Mission régionale d'autorité environnementale

**Avis délibéré de la mission régionale
d'autorité environnementale
Hauts-de-France
sur le projet de parc photovoltaïque
de la société Energie Chouy
à Chouy (02)
Étude d'impact version du 2 novembre 2021**

n°MRAe 2022-6218

Plan masse (résumé non technique page 6)

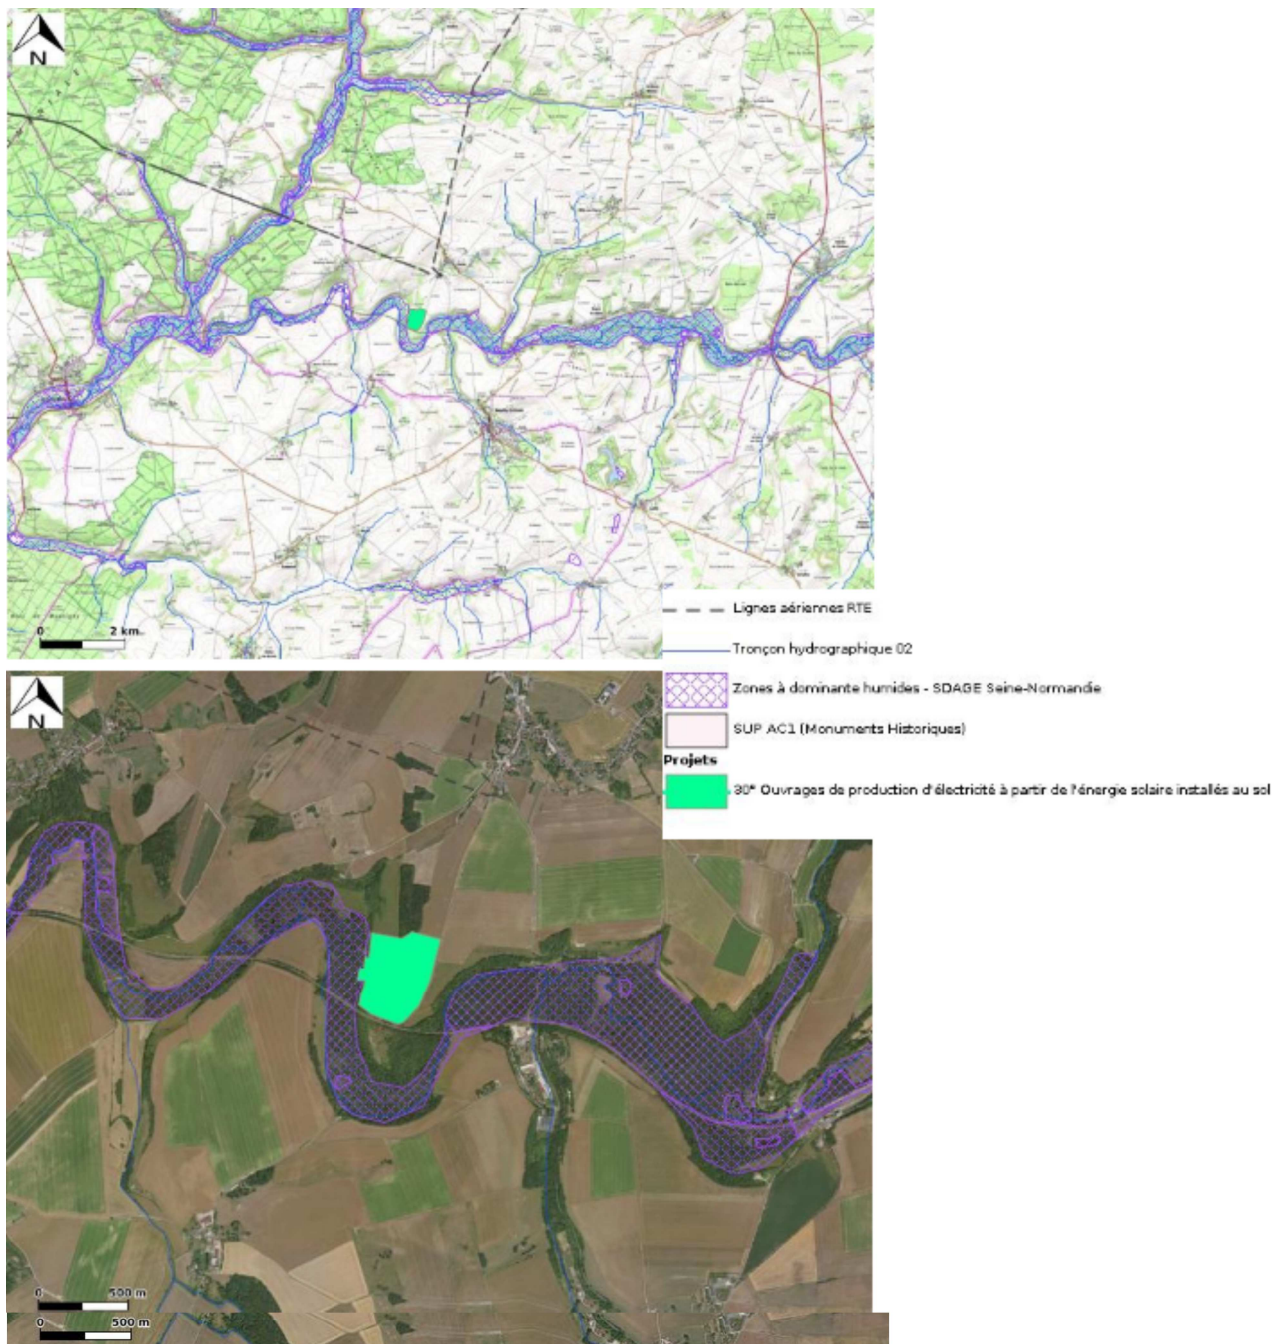
Cependant, l'absence de cartographie superposant les enjeux avec le projet, ne permet pas de s'assurer de la suffisance de l'évitement mis en œuvre. Par ailleurs, l'étude manque de précision sur la caractérisation des stations d'espèces végétales concernées (superficie, nombre de pieds...).

L'autorité environnementale recommande de caractériser les stations d'espèces végétales patrimoniales présentes (superficie, nombre de pieds...) et de présenter des cartographies superposant les enjeux avec le projet, afin de justifier que l'évitement mis en œuvre permet une réelle prise en compte des espèces protégées³.

De manière générale, les mesures d'évitement, de réduction ou de compensation prévues sont à cartographier et à préciser en termes de surfaces concernées (surfaces exclues de pâturage, surface à préserver pour le Miroir de Vénus, surface et localisation de la conservation d'une bande messicole au sein de la parcelle, fauchage complémentaire).

L'autorité environnementale recommande de préciser les mesures d'évitement, de réduction ou de compensation prévues (calendrier précis, zones exclues, surfaces, etc).
